Río Piedras, 29 de enero del 2020

## CERTIFICACIÓN DE DAÑOS TEMBLORES 6 Y 7 DE ENERO DEL 2020 **EDIFICIOS DE TRIBUNAL DE UTUADO**

Ilustración 2 Planta estructural típica mostrando paredes

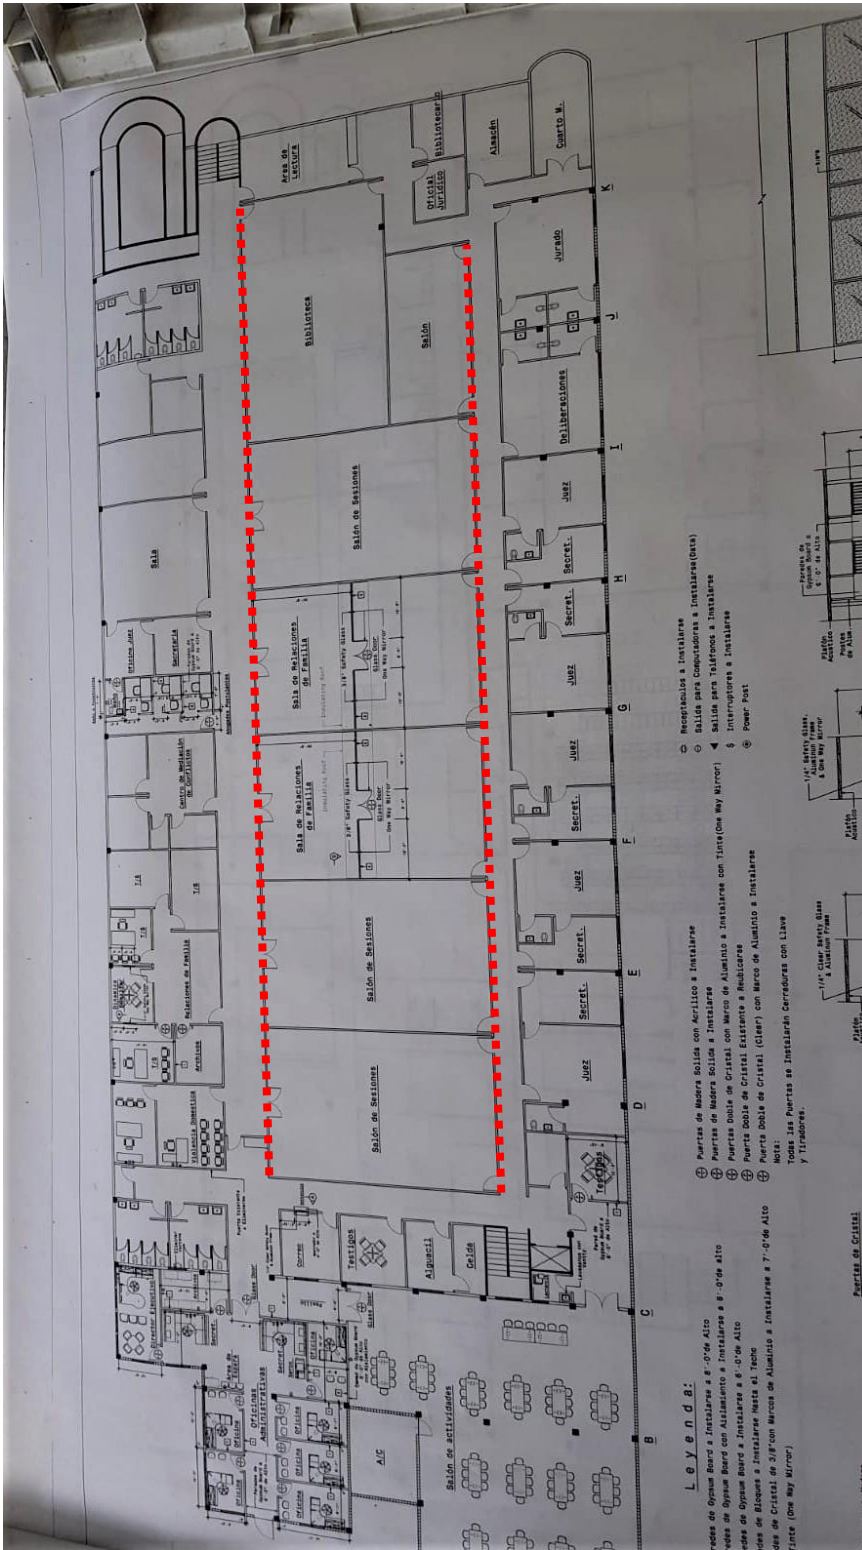
El segundo piso en general no tuvo daños. En término de los plafones acústicos, estos se cayeron en el pasillo Este y parcialmente en las salas contiguas y en el lado de la biblioteca y pasillo Oeste las varetas del plafón tuvieron fallo sísmico. Evaluamos el por qué del daño a los plafones y llegamos a la conclusión que las paredes de bloque a largo del pasillo que separan las salas son extremadamente largas y no estaban amarradas en la parte superior. Durante el sismo las paredes oscilaron libremente y dañaron los plafones al comprimirlos en la oscilación. Recomendamos que se fije el tope de las paredes a la estructura por medio de riostras en ambas direcciones perpendicular a la pared. Esta recomendación ya fue implementada por el dueño de la propiedad. Resuelto esta situación ya no se deben afectar los plafones con el sismo. La ilustración #2 muestra las paredes marcadas con una línea roja.

Habiéndose arriostrado las paredes de bloque del segundo nivel, CERTIFICAMOS que el edificio del Tribunal de Utuado no sufrió daños estructurales con los terremotos ocurridos hasta el día 12 de enero del 2020 y que el riesgo de caída de los plafones del segundo nivel fue mitigado.
